OTTEMPERANZA ALLE PRESCRIZIONI DEL MINISTERO DELL'AMBIENTE

ASR 18/07
 AUTOSTRADA A3 SALERNO - REGGIO CALABRIA

LAVORI DI AMMODERNAMENTO ED ADEGUAMENTO AL TIPO 1a DELLE NORME CNR/80
 Dal km 153+400 al km 173+900
 MACROLOTTO 3 - PARTE 2

PARTE GENERALE VERIFICA DI OTTEMPERANZA
 Tavola sinottica di ottemperanza alle prescrizioni del Decreto VIA - 4 di 4

FASI DI RIPRISTINO MORFOLOGICO ED AMBIENTALE DELLE AREE DI CANTIERE

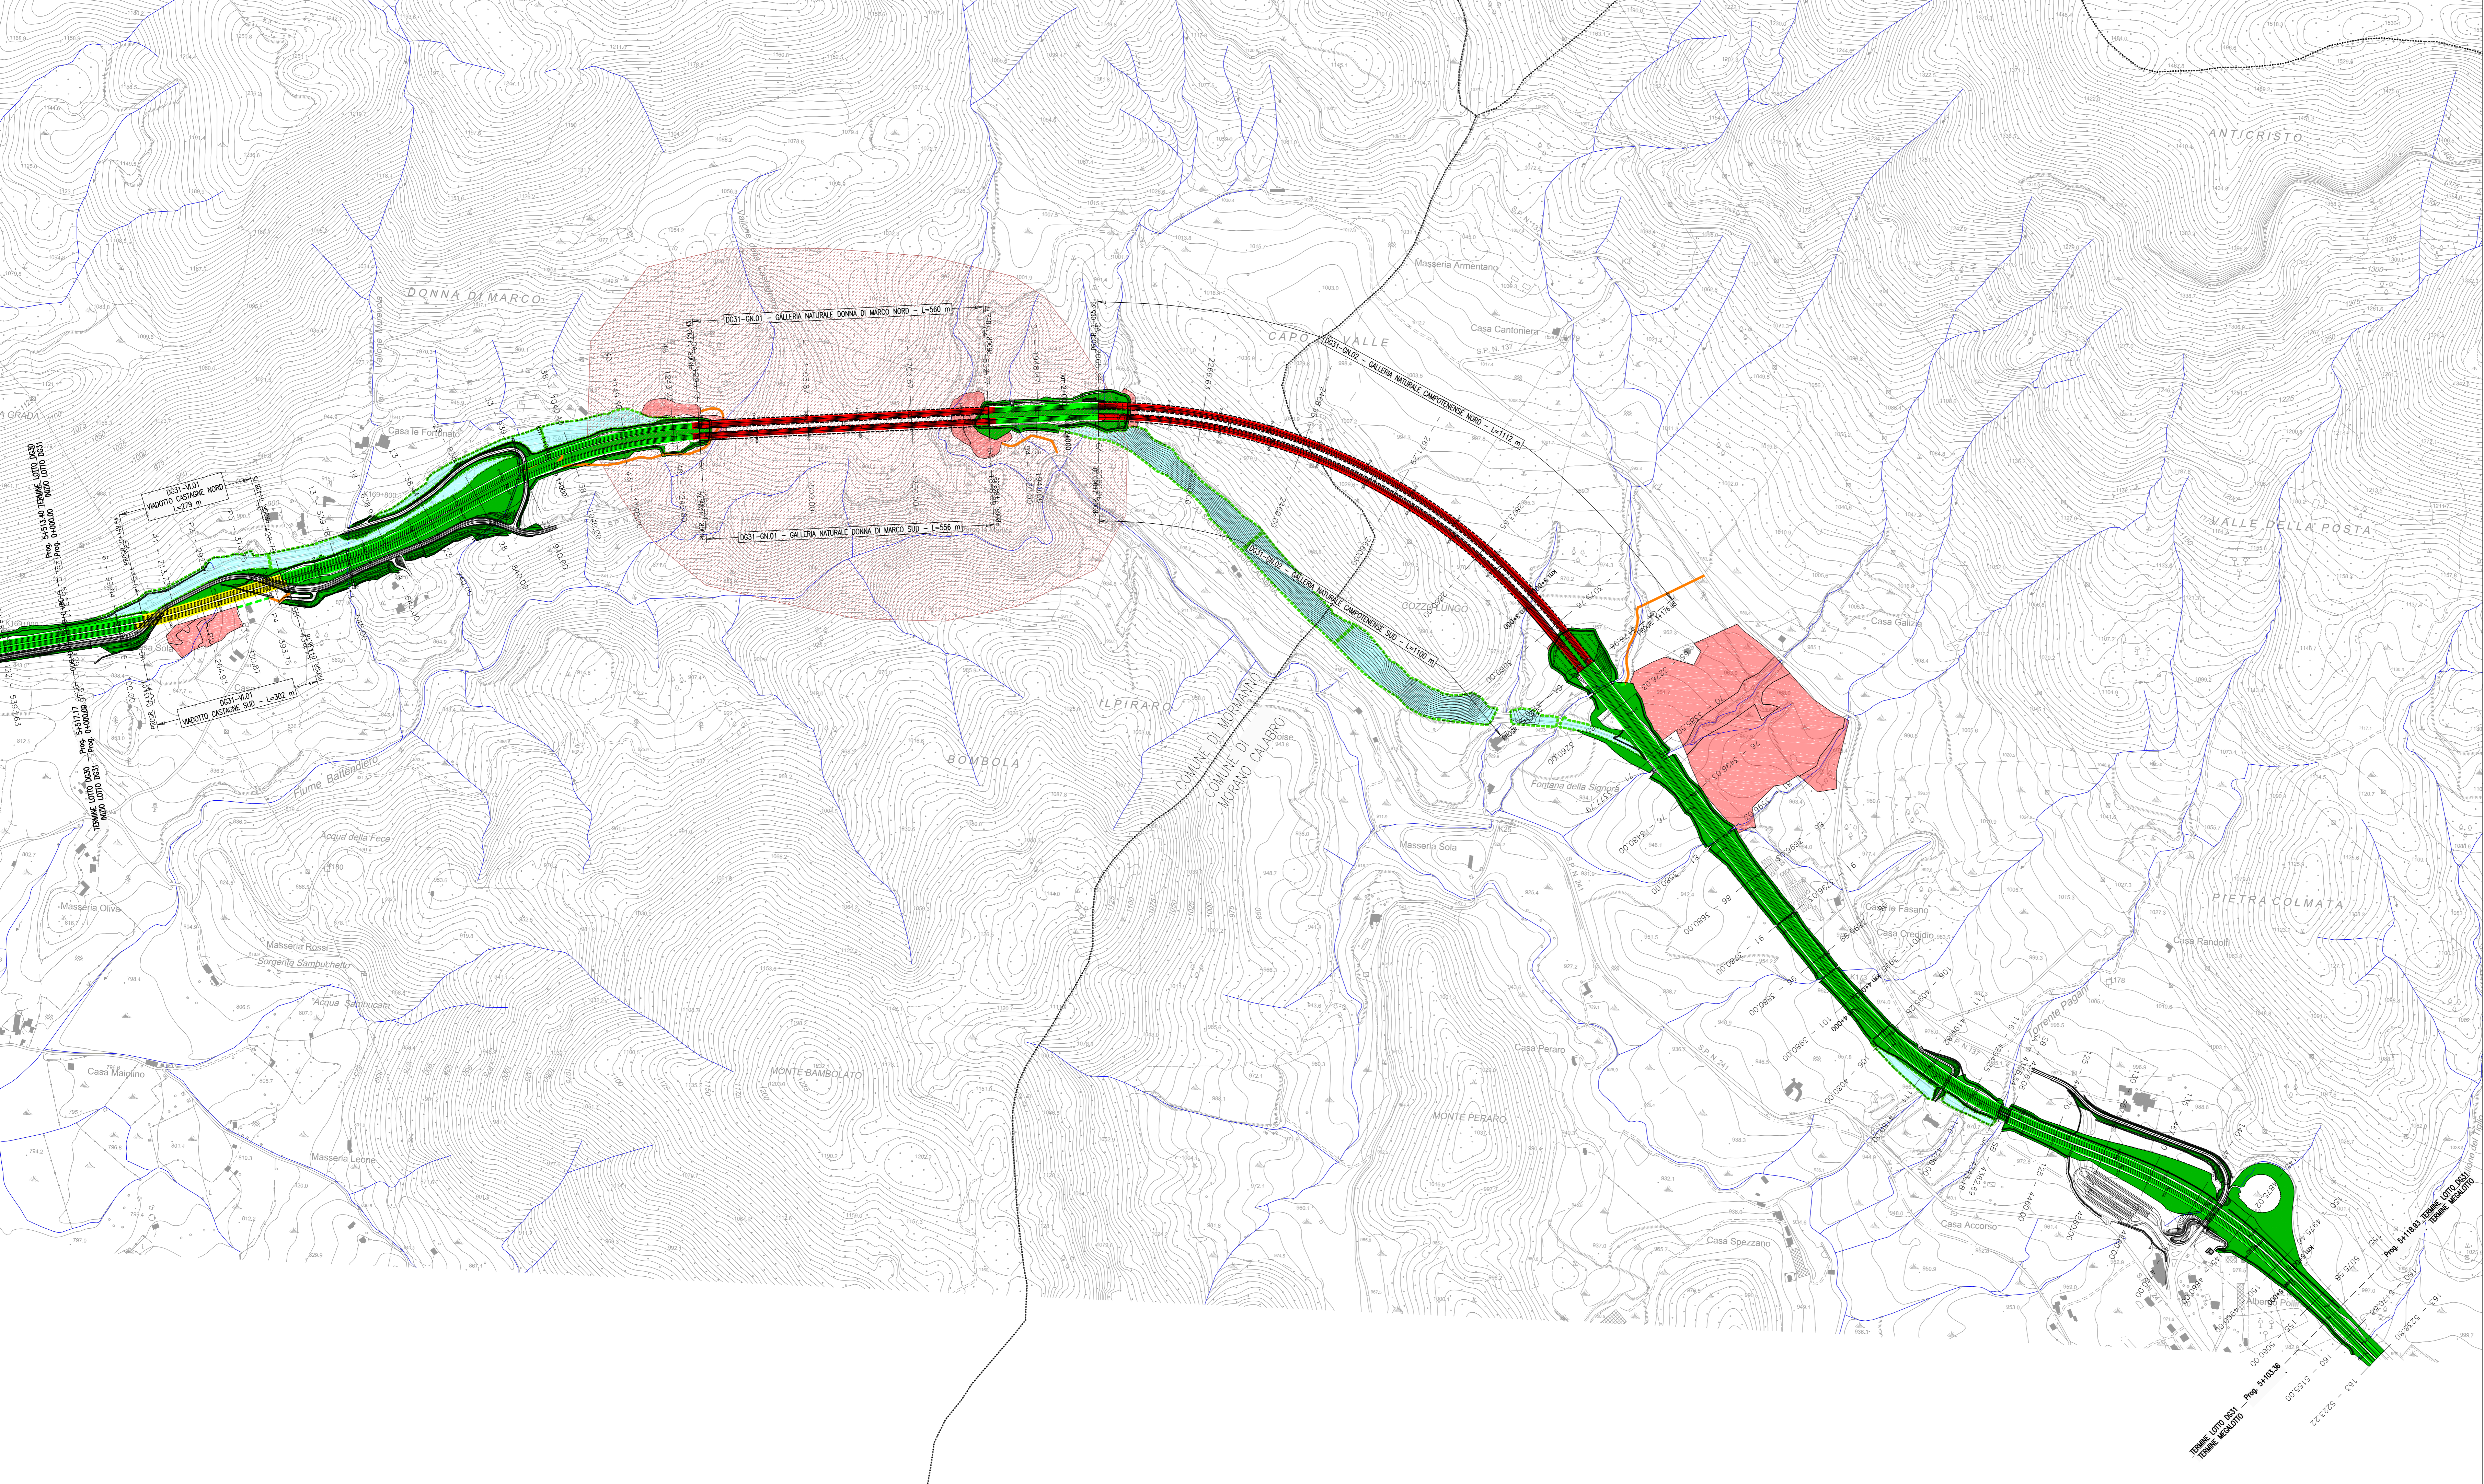
Prescrizione c) Ripristino aree e viabilità di cantiere
 Il progetto di ripristino allo stato ante-operam è stato predisposto attraverso una campagna di rilievi topografici e vegetazionali, e supportato da report fotografici che hanno permesso di rappresentare lo stato di fatto e le caratteristiche delle aree interessate da sottoporre a ripristino allo stato ante-operam.

- **Ante operam:** rilievi piano-altimetrici, con documentazione fotografica, per attestare lo stato esatto dei luoghi; monitoraggio ambientale ante operam, al fine di definire lo stato zero per ogni componente;
- **Cura d'opera:** monitoraggio ambientale per identificare eventuali criticità e progettare la risoluzione;
- **Post operam:** alla fine delle attività di costruzione dell'infrastruttura, si prevede il completo ripristino dei luoghi utilizzati dal cantiere al fine di ripristinare lo stato originario dei luoghi.
